Mission régionale d'autorité environnementale

**Avis délibéré sur le projet d'ouverture d'une carrière
de matériaux alluvionnaires sur la commune de Bagneux (51)
porté par la société SABLES DE BREVANNES**

N° réception portail : 005367 /A P

Nom du pétitionnaire	Société SABLES DE BREVANNES
Commune	Bagneux
Département	Marne (51)
Objet de la demande	Projet d'ouverture d'une carrière de matériaux alluvionnaires
Date de saisine de l'Autorité environnementale	09/09/25

Figure 5: Evolution des impacts sur les zones humides en cours d'instruction

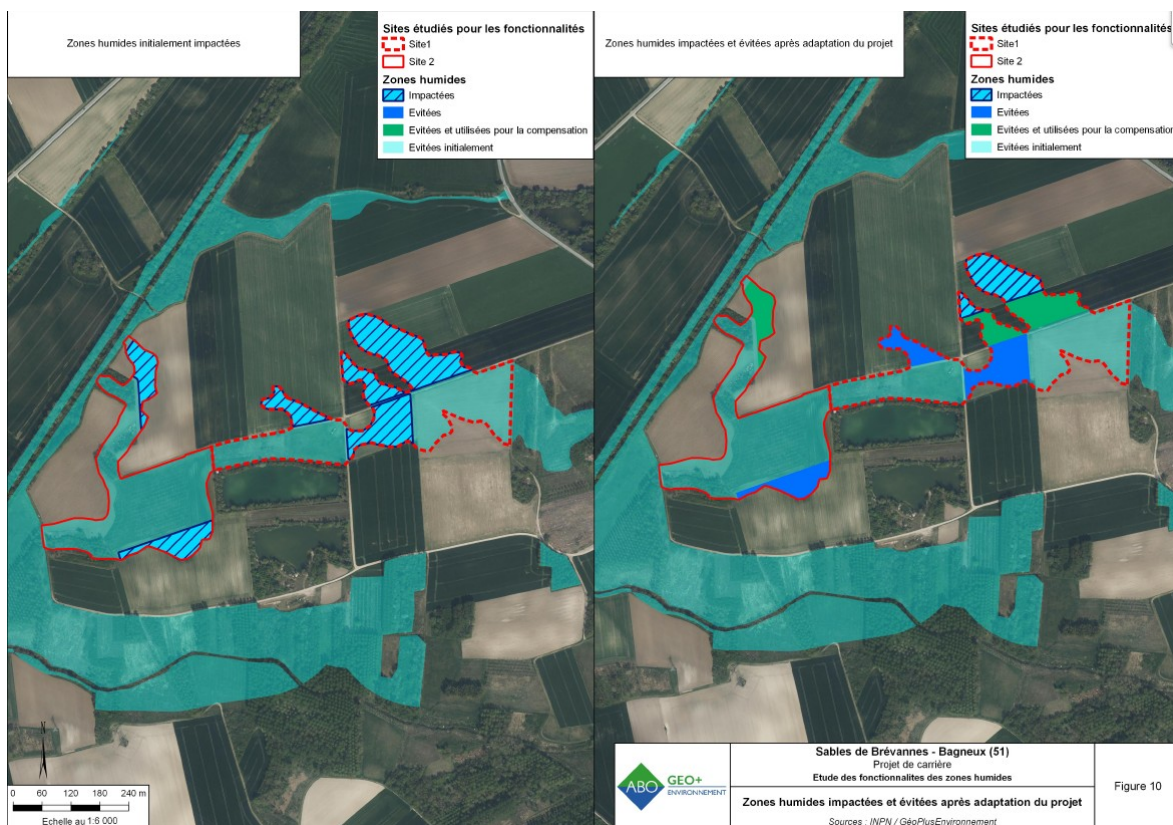
Pour les besoins de l'application de cette méthode, le site du projet a été séparé en 2 sites, l'un à l'ouest et l'autre à l'est. Le site ouest est délimité en trait plein rouge sur la figure 5 du présent avis et le site est en trait pointillé rouge.

In fine, 3,76 ha de zones humides supplémentaires seront évités. Seulement 1,07 ha de zones humides seront impactés, contre 4,83 ha à l'origine (cf figure 5 du présent avis).
